S.P. n° 65 "DELLA FUTA"
PROGETTO DEFINITIVO DELLA VARIANTE SP65
ALL'ABITATO DI RASTIGNANO:
II Stralcio da Ponte delle Oche a Rotatoria Rastignano

VERIFICA DI OTTEMPERANZA
ALLE PRESCRIZIONI DI VIA

Codice	ADD1201
--------	---------

Figura 2.18: Stralcio planimetrico opere a verde in zona Parco Palestro.

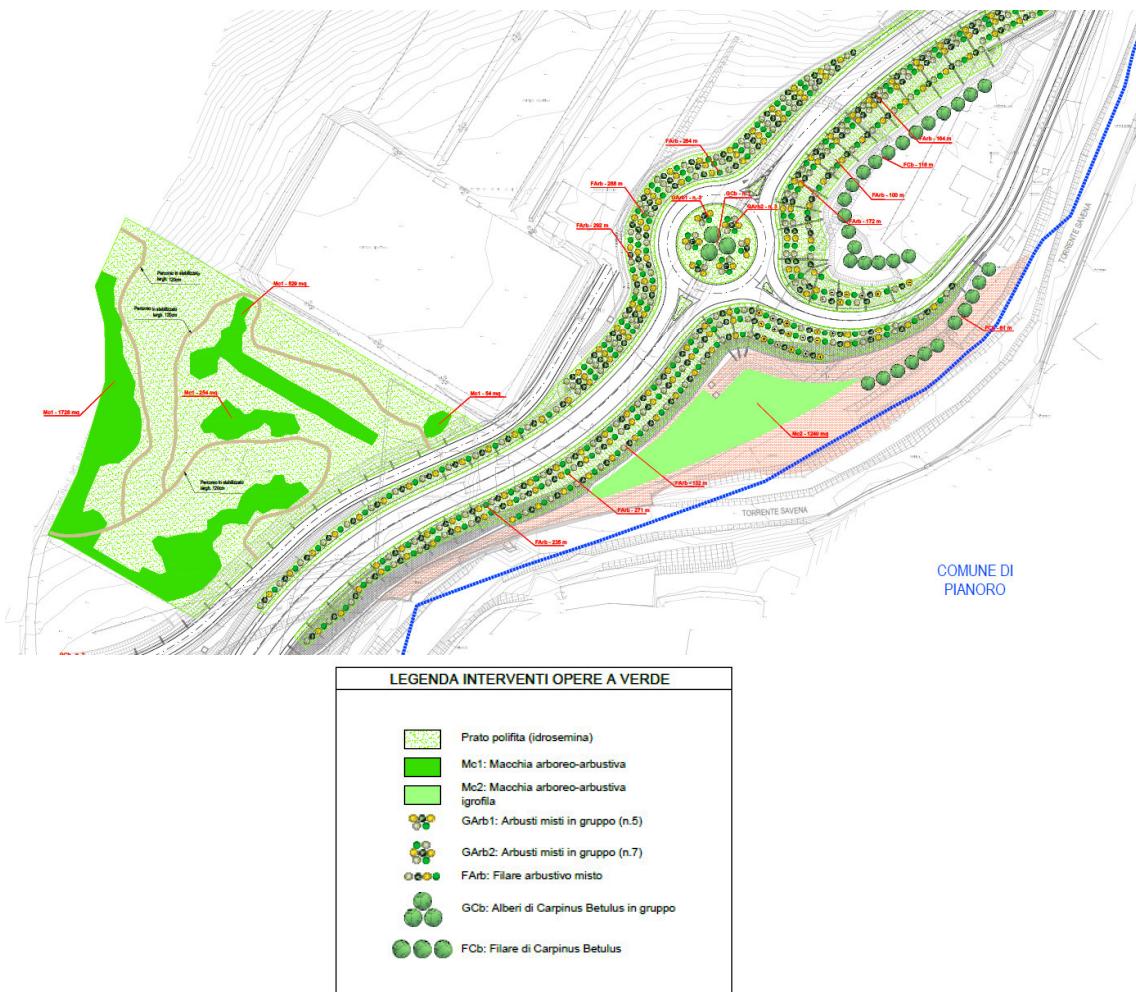
63. Nell'area oggetto di esproprio a lato del Parco Paleotto la sistemazione presentata, riproponendo i filari con andamento uguale a quello dei filari del parco accentua ancor più l'interruzione nella lettura dell'area pedecollinare creata con il campo da calcio. Si prescrive pertanto una sistemazione a verde con le specie individuate per la Tipologia di Intervento L (bosco misto mesofilo) con materiale vivaistico arboreo di classe commerciale con circonferenza. cm 20 - 25 e comunque non inferiore alla classe di circ. cm 18-20 e arbusti di h. minima 80 - 100 cm. Tale area dovrà essere dotata di impianto irriguo interrato autonomo, separato da eventuale impianto a servizio del campo sportivo, a servizio quindi dei soli impianti arborei e arbustivi dell'area verde di nuova realizzazione, e comprensivo degli allacciamenti alla rete idrica e manufatti per alloggiamento contatore.

Nella presente versione progettuale i filari sono stati sostituiti da aree sistematate con macchia arborea-arbustiva, avente caratteristiche simili ad altre aree trattate comprese nel progetto.
